DETERMINAZIONE DEL DIRIGENTE SERVIZIO VIA/VINCA 25 giugno 2025, n. 286

**[ID VIP 13583] - Parco eolico costituito da 18 aerogeneratori di potenza unitaria pari a 6 MW, per una potenza complessiva di 108 MW, e delle relative opere di connessione alla RTN, da realizzarsi nei Comuni di Palo Del Colle (BA), Toritto (BA) e Bitonto (BA), in località "IL FIENO".**

**Istanza per il rilascio del Provvedimento di VIA statale ex art. 23 del D.lgs. n. 152/2006 e ss.mm.ii.**

**Relazione tecnica a supporto dell'istruttoria sul progetto**

**Figura 2 – Verifica di coerenza del progetto rispetto alle aree idonee di cui al d.lgs. 199/2021 – altri impianti – fonte: <https://webapps.sit.puglia.it/freewebapps/ImpiantiFERDGR2122/index.html> - la linea in rossa indica i confini comunali**

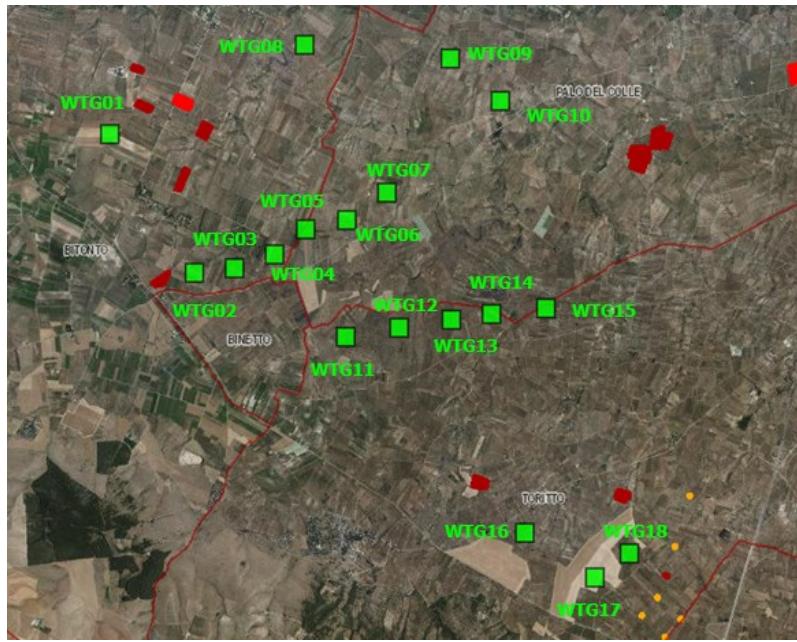
- **Lett. a)** – **non** è interessata da impianti della stessa fonte, ma in prossimità dell'area sono presenti numerosi impianti eolici e fotovoltaici;

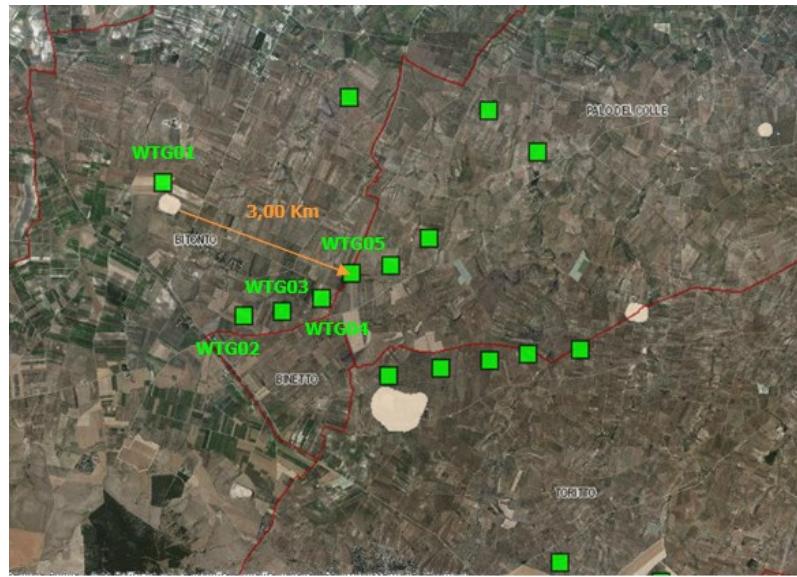
- gli aerogeneratori **WTG01, WTG02, WTG03, WTG04**, situati nel Comune di **Bitonto (BA)**, e **WTG05**, Situato nel Comune di **Palo del Colle (BA)**, ricadono nella fascia di rispetto del Vincolo Archeologico (**ARC0013**) istituito ai sensi della Legge 1089 il 15/11/1990 “C. DA BELLAVEDUTA (MARIOTTO) – RESTI DI ABITAZIONI E NECROPOLI RIFERIBILI AI SECOLI VIII E VI-V.”;

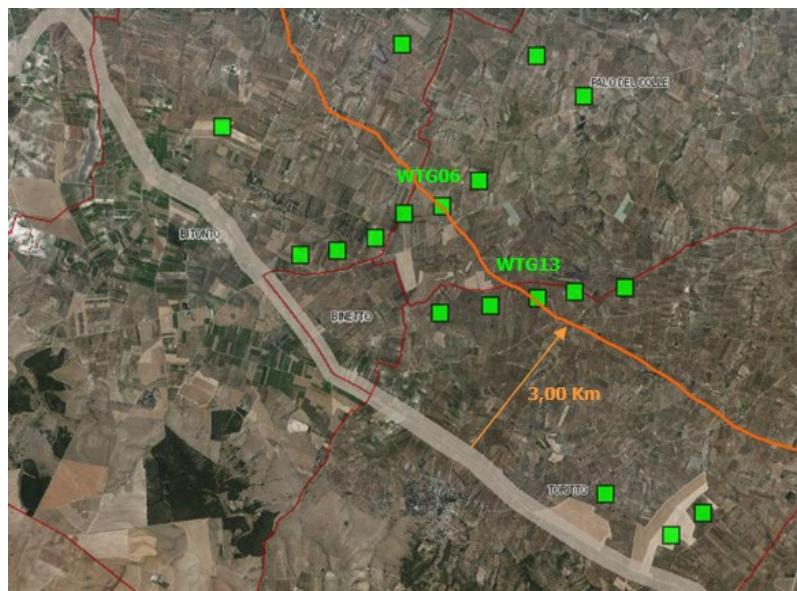
- gli aerogeneratori **WTG10**, situato nel Comune di **Palo del Colle (BA)**, **WTG13, WTG14, WTG15**, situati nel Comune di **Toritto (BA)**, ricadono inoltre nella fascia di rispetto del Vincolo Archeologico (**ARCO420**) istituito ai sensi della L. 42/2004 il 03/07/2008 “*GROTTA S. MARTINO - INSEDIAMENTO IN GROTTA RISALENTE AL NEOLITICO (IV MILLENNIO A.C.)*”;

*Figura 9 – Stralcio aree non idonee FER Regione Puglia con indicazione dell'area IBA 135 Murge; la linea in rossa indica i confini comunali*

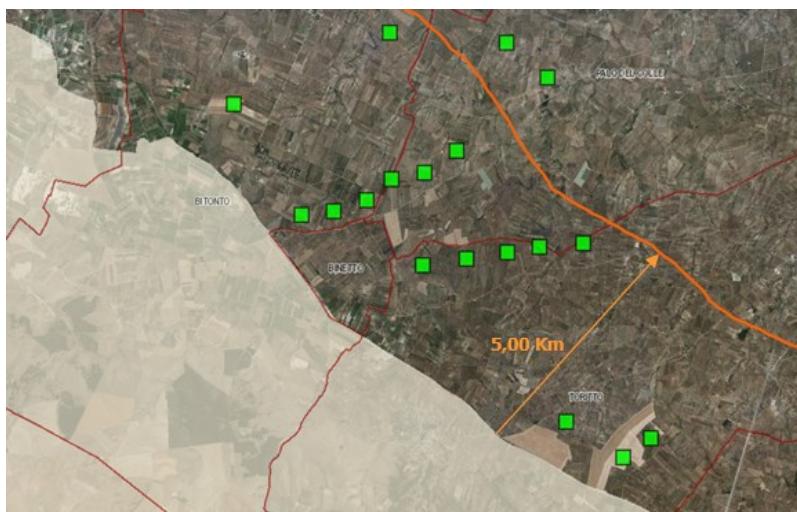
L'area di impianto ricade nel Buffer di 5000 m dell'**IBA 135 Murge**, tranne per gli aerogeneratori **WTG09 e WTG10**.

Figura 12 – Area Buffer 10 km - Fonte: Elaborato “4.2.10.1 StudiodiImpattoAmbientale.pdf – pag. 217”

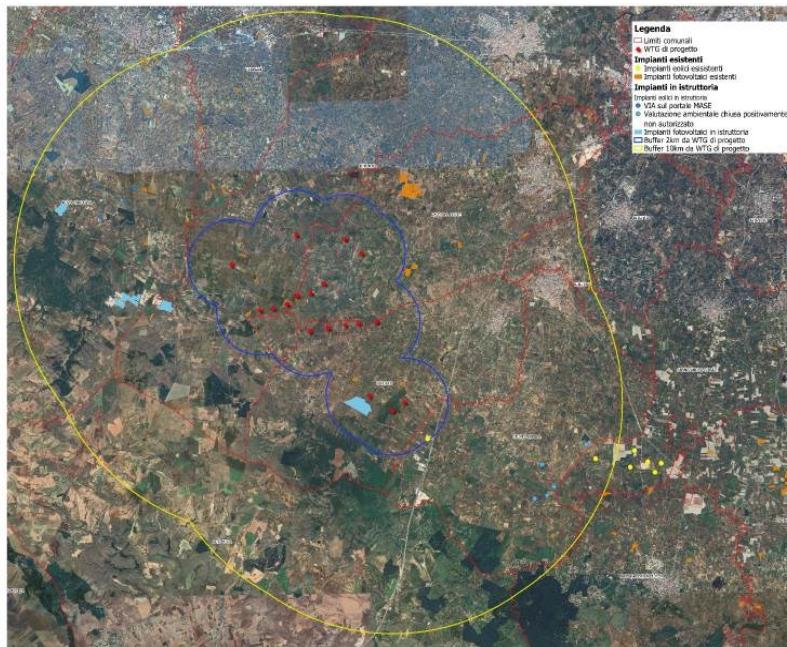
- **Impatto sul paesaggio**
  - **Distanza minima tra parchi eolici di 50 volte l'altezza massima della turbina più vicina (per evitare l'effetto selva).**

Questo parametro **non è rispettato** poiché nel raggio di 10 Km sono presenti impianti già realizzati e impianti autorizzati da realizzare.

**Figura 13 - (Fonte: Elaborato 4.2.7.1 Relazione tecnica del progetto definitivo.pdf – figure pag. 16)**

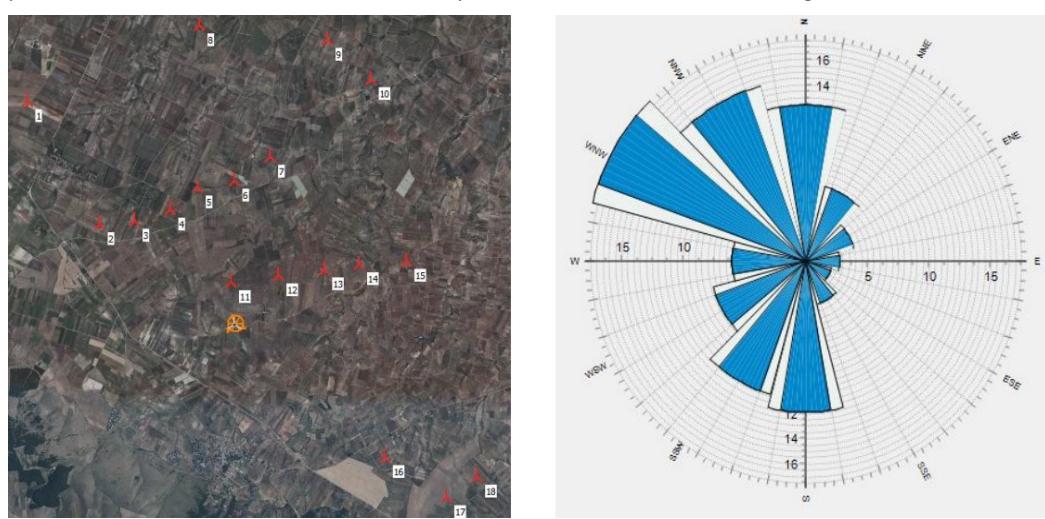
Il requisito di distanza fra gli aerogeneratori risulta **non rispettato** in entrambe le direzioni come si evince dall' Elaborato “4.2.6.13 Valutazione di incidenza ambientale. pdf” - Tabella 13 – *Distanza minima tra gli aerogeneratori di progetto- pag. 69*, in particolare fra le Torri:

WTG 3–WTG 4: 608 m; WTG 4–WTG 5: 654 m; WTG 5–WTG 6: 607 m; WTG 6–WTG 7: 638 m;

WTG 7–WTG 8: 741 m; WTG 9–WTG 10: 1034 m; WTG 11–WTG 12: 835 m; WTG 12–WTG 13: 793 m;

WTG 13–WTG 14: 613 m; WTG 14–WTG 15: 833 m; WTG 16–WTG 17: 1260 m; WTG 17–WTG 18: 637 m

Queste sono le distanze geometriche dichiarate tra le torri, mentre perpendicolarmente alle direzioni prevalenti dei venti dichiarate risultano anche più ravvicinate, come si evince da Fig. 13.

**Figura 11 – Riscontro albero monumentale nel comune di Toritto (BA)**

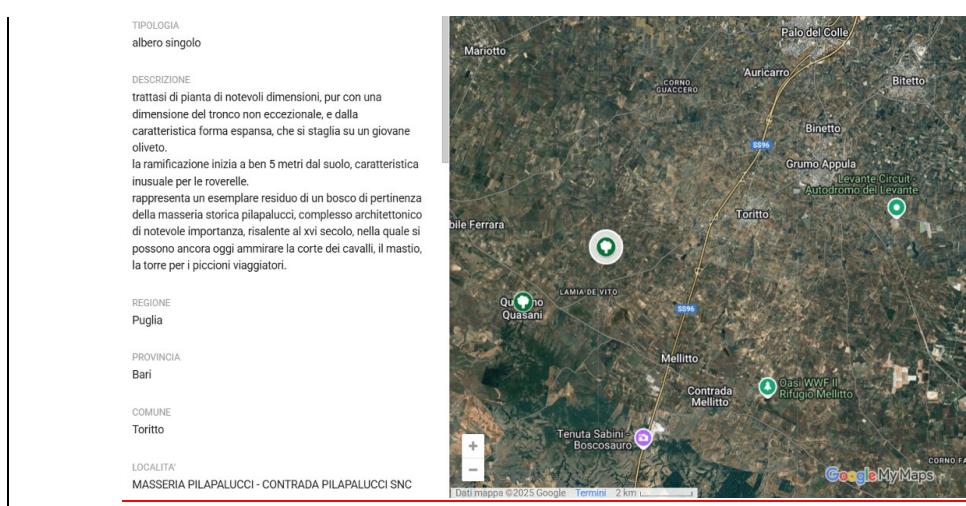
Come si apprende dalla succitata relazione, dalla consultazione dell'elenco degli alberi monumentali della Regione Puglia approvato con D.M. n. 490928 del 18/09/2023, è emerso che nel comune di Toritto (BA) sono presenti due alberi di cui uno ricadente nell'area di indagine dei 500 m intorno all'area di progetto. L'albero in questione è una roverella (*Quercus pubescens*) che si trova in un contesto non urbano in contrada Pilapalucci ed è stato segnalato per la sua età, dimensione e portamento.

Il proponente afferma a tal proposito, che *"nessuna opera di progetto è interferente con l'albero monumentale in quanto dista più di 300 m dal cavidotto MT"*.
